D1, odpočívka Stránecká Zhoř vlevo, km 137

Příloha k č. j. MD-5776/2026-940/6 ze dne 18. 6 2026

STAVBA:	VÝKRES:
	Změna dopravního značení - doplnění parkovacích stání pro kamiony na odpočívkách	Situace - D1 km 137 - Stránecká Zhoř vlevo
	DATUM:	MĚŘÍTKO:
	20.02.2026	1 : 500

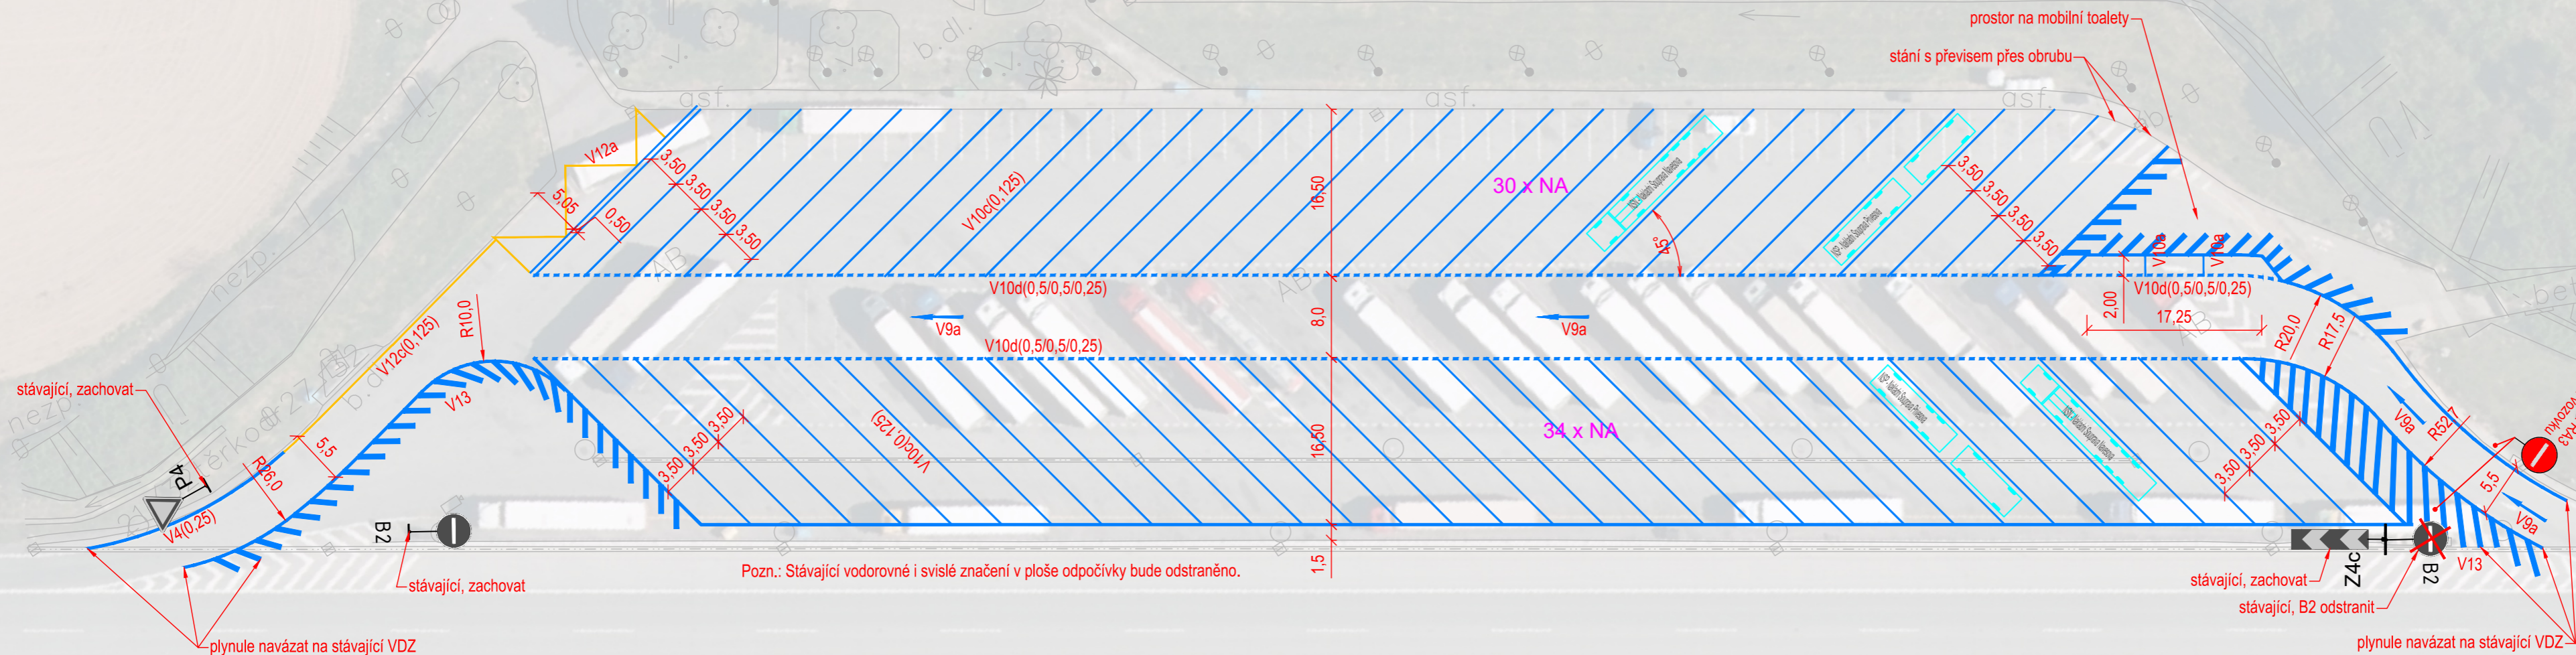
NAHRADIT STÁVAJÍCÍ IJ18a, IJ18b, IJ18c ZA ATYPICKÉ IP11a VE STÁVAJÍCÍM UMÍSTĚNÍ

STÁVAJÍCÍ STAV:	NÁVRH:
58 x OA	3 x OA
6 x KARAVAN	0 x KARAVAN
5 x BUS	0 x BUS
23 x NA	64 x NA
